**MINISTÈRE
DE LA TRANSITION
ÉCOLOGIQUE**

Réf : SEVS-SDPP2-21-12-236

**AVIS DE L'AUTORITÉ ENVIRONNEMENTALE
relatif au projet actualisé de construction d'un établissement pénitentiaire
« maison d'arrêt de Marseille (13), site des Baumettes 3 ».**

Figure 3 : Schéma de principe du centre pénitentiaire des Baumettes (hors Baumette 1)

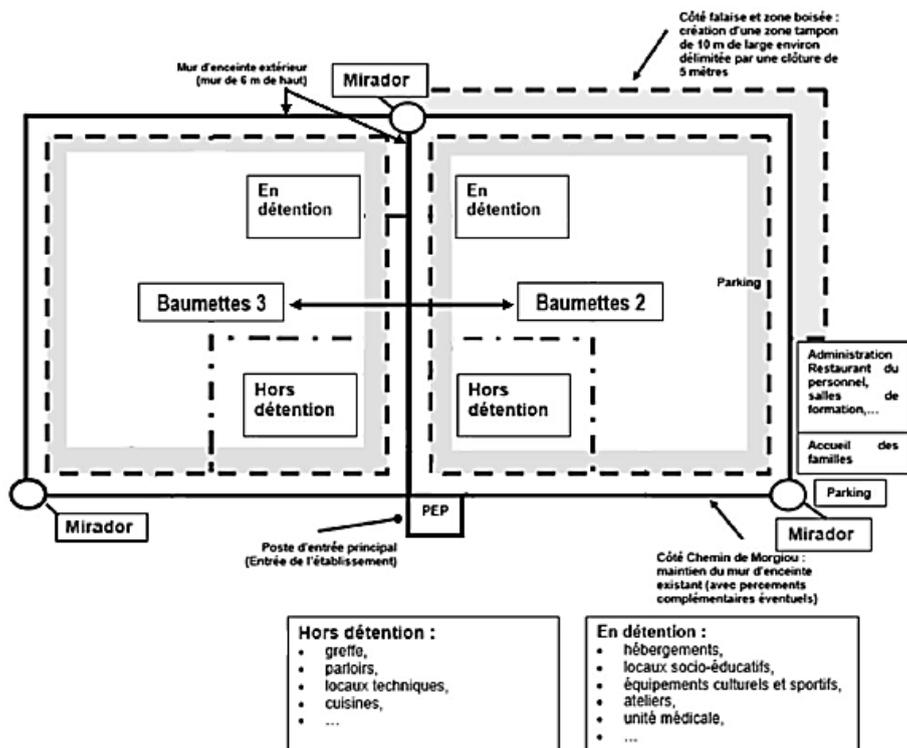
A l'issue des études de conception, la hauteur des bâtiments a été actualisée et est limitée à R+3, au lieu de R+4 initialement, sans que le pétitionnaire ne précise les conséquences de ce choix au regard notamment de l'artificialisation des sols. L'enceinte extérieure historique de 6 m de hauteur qui sera maintenue en l'état, sera rehaussée d'un pare-vue de métal, isolant l'intérieur de l'établissement de la rue. L'enceinte extérieure est équipée de miradors destinés à surveiller à la fois l'intérieur et l'extérieur du périmètre de sécurité. Un nouveau mirador, au nord-ouest du site complétera les deux miradors existants de Baumettes 2. Une seconde enceinte sera créée à l'intérieur de l'enceinte historique

L'autorité environnementale recommande de préciser les éventuelles conséquences de la modification des bâtiments (passage de R+4 à R+3) suite à l'actualisation de l'étude d'impact.
